COMITÉ CONSULTATIF D'URBANISME

16 septembre 2020

**PIIA - 2450 avenue Edouard-Montpetit -
#3001811956**

Élévation latérale

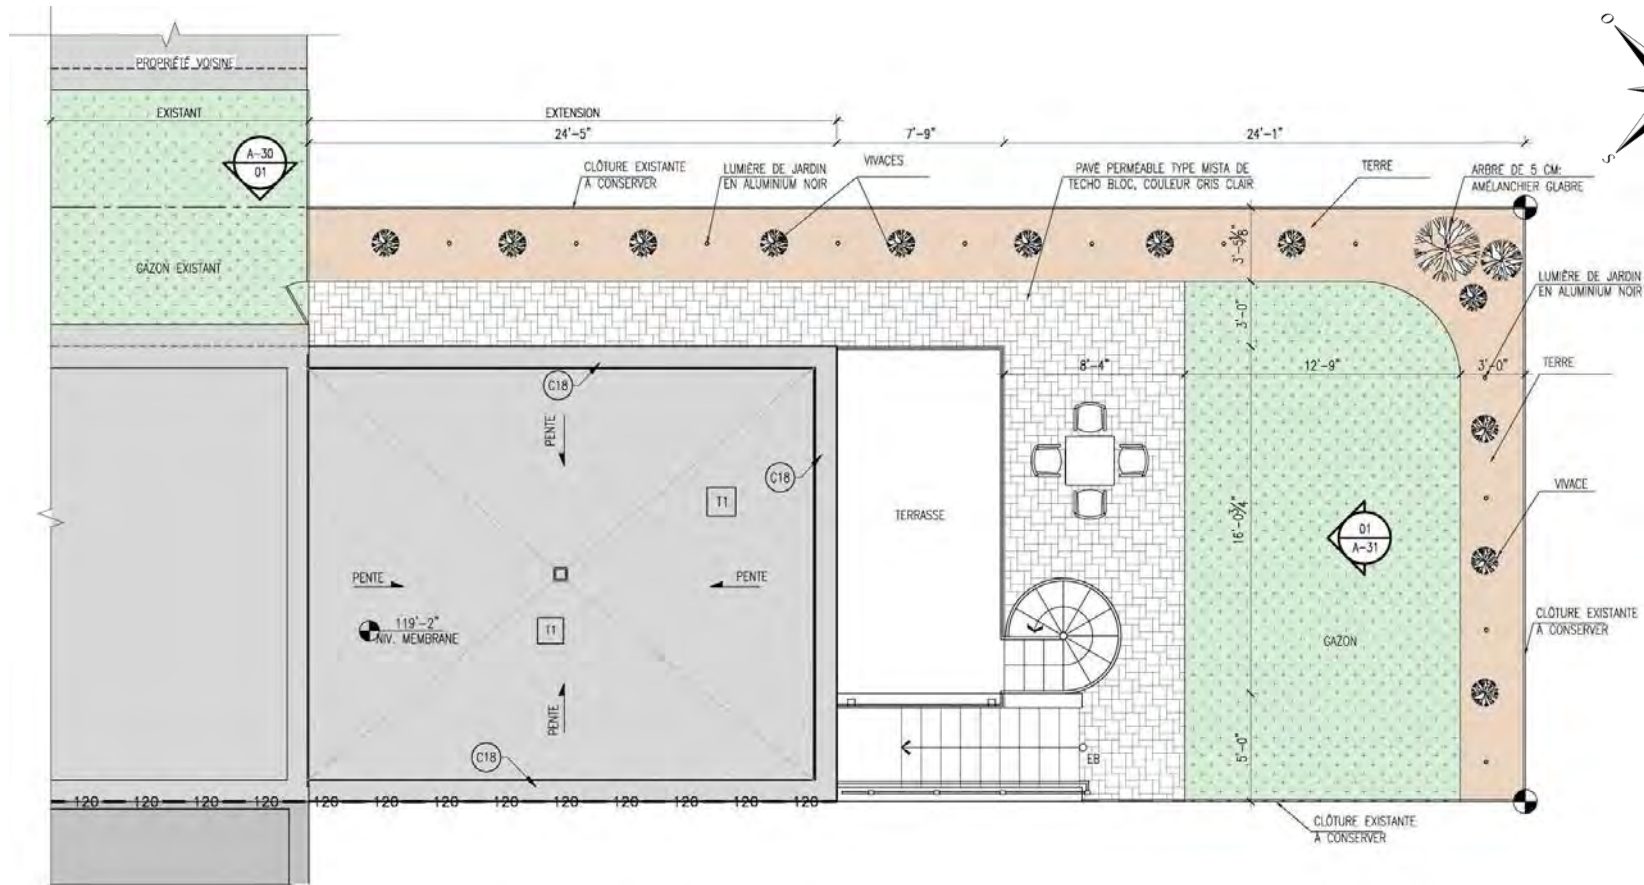
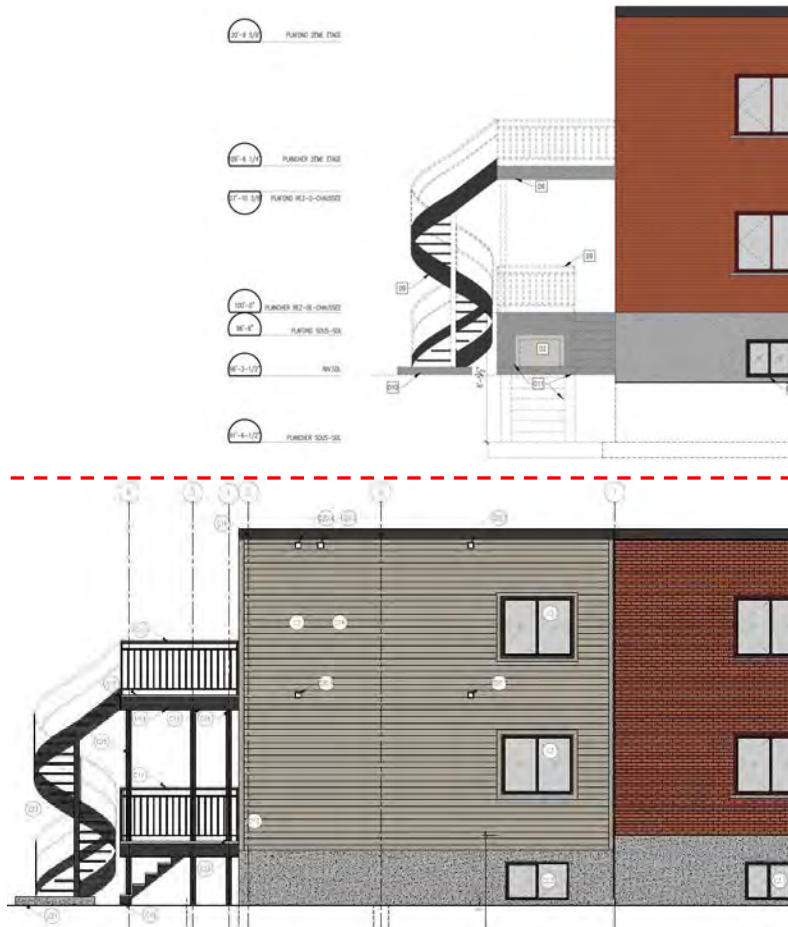
45.2	3°	L'agrandissement doit prendre en considération ses effets sur le terrain et sur les constructions voisines de manière à préserver ou mettre en valeur le caractère du terrain et du milieu dans lequel il se trouve ou y être compatible;	<input type="checkbox"/>	Le projet propose une augmentation importante du taux d'implantation (27% vs 43% après intervention = +59%); l'impact de cet agrandissement est considérable sur l'ensoleillement des propriétés voisines et l'appropriation de la cour.

45.2	5°	L'aménagement paysager doit favoriser une perception de dégagement et de conservation de grandes cours par rapport aux propriétés voisines.	<input checked="" type="checkbox"/>	Les dimensions réduites du lot ne favorisent pas la perception d'une grande cour; le projet propose de surcroît des saillies profondes et un espace limitée pour l'aménagement d'un jardin en fond de cour.	
668	1°	conformité du projet aux orientations, objectifs, plans et politiques municipales en matière d'aménagement, d'architecture et de design;	<input checked="" type="checkbox"/>	Le projet ne fournit pas une démonstration convaincante de la valeur ajoutée à la fonctionnalité et au confort des logements existants.	
668	2°	qualités d'intégration du projet sur le plan architectural;	<input checked="" type="checkbox"/>	La volumétrie générale et l'articulation des saillies devraient tirer avantage de l'orientation solaire de manière à limiter les impacts négatifs sur les propriétés voisines.

Après étude des documents présentés, la Direction conclut que la proposition n'est pas conforme aux articles 45.2 et 668 du Règlement d'urbanisme de l'arrondissement de Côte-des-Neiges—Notre-Dame-de-Grâce, et formule un avis défavorable au projet.					
			<input type="checkbox"/>	Fournir une proposition révisée incluant un plan d'aménagement paysager complet.
